COMUNE DI SOLIERA

VARIANTE 2013 II°

**PSC – PROPOSTA DI
CONTRODEDUZIONI**

**VARIANTE AL PIANO STRUTTURALE COMUNALE n. 2013 II°
PROPOSTA DI CONTRODEDUZIONI**

CENSIMENTO GENERALE DEGLI EDIFICI IN ZONA EXTRAURBANA

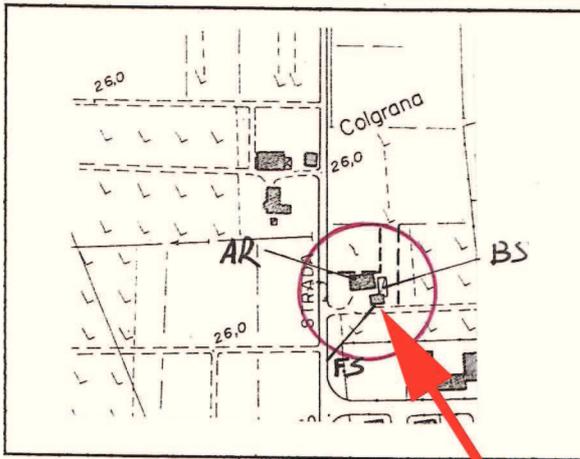
L'edificio rurale sulla via Gambisa a Limidi (che peraltro da Google Maps ci risulta via Papotti) dalla visione di cui possiamo usufruire non ci pare edificato negli anni Sessanta/Ottanta, perché mantiene la porta morta e presenta ancora l'assetto leggibile nella foto aerea RAF del 5.9.1944; inoltre trattasi di edificio già rilevato nella tavoletta IGM del 1884 col toponimo Casa Righi. Comunque per giudicare occorrerebbero apposite fotografie. Nulla da eccepire sul caso all'incrocio fra via Canale e via S. Maria e pure sulla riclassificazione da A2 tipo A a A2 tipo B del fabbricato di via Lametta.

Proposta di controdeduzione – Si rileva una non corretta individuazione cartografica del fabbricato da parte dell'Ente: si allega per maggiore chiarezza idonea documentazione in cui si evidenzia correttamente quale sia il fabbricato oggetto della Variante (cfr. Allegato 1).. Si precisa poi che l'edificio non è stato realizzato negli anni 60-80, bensì fra il 1945 e il 1960,

come da Scheda di 'Censimento generale degli edifici in zona extraurbana' n. 475; tutto ciò considerato viste le caratteristiche del fabbricato si conferma tuttavia quanto proposto in adozione (eliminazione del vincolo).
